MIEJSKIE PRZEDSIĘBIORSTWO KOMUNIKACYJNE - ŁÓDŹ Spółka z o.o.

Nr sprawy: WZ-091-36/20

WYJAŚNIENIE I ZMIANA TREŚCI SPECYFIKACJI ISTOTNYCH WARUNKÓW ZAMÓWIENIA (SIWZ)

Miejskie Przedsiębiorstwo Komunikacyjne – Łódź Spółka z ograniczoną odpowiedzialnością z siedzibą w Łodzi, przy ul. Tramwajowej 6 - Zamawiający w postępowaniu prowadzonym w trybie przetargu nieograniczonego na: „Budowę części nadziemnej wiaty dla autobusów elektrycznych wraz z instalacjami”, na podstawie art. 38 ust. 1 i 2 ustawy z dnia 29 stycznia 2004 r. Prawo zamówień publicznych /tekst jednolity: Dz. U. z 2019 r., poz. 1843, ze zm./ - w skr. Pzp., udziela wyjaśnień treści SIWZ w przedmiotowym postępowaniu oraz na podstawie art. 38 ust. 4 Pzp. dokonuje następujących zmian w jej treści:

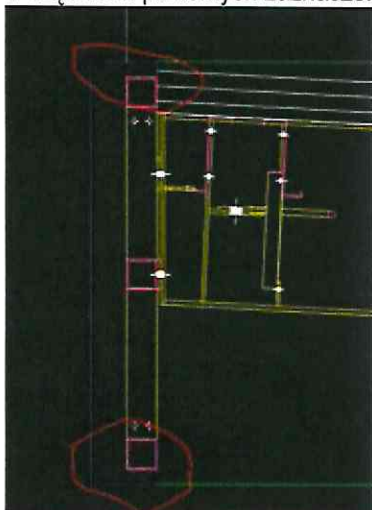
Czy płyty kompozytowe (na granatowo) mają się znajdować na elewacji tylko od zewnątrz w pionie, czy również w częściach poziomych zaznaczonych na czerwono poniżej:

Płyty kompozytowe mają być wykonane w formie L zasłaniające dolną krawędź. Od góry winna być wykonana obróbka blaszana w tym samym kolorze co płyty – rozwiązanie jak na nowej hali przeglądowej na przedmiotowej zajezdni.
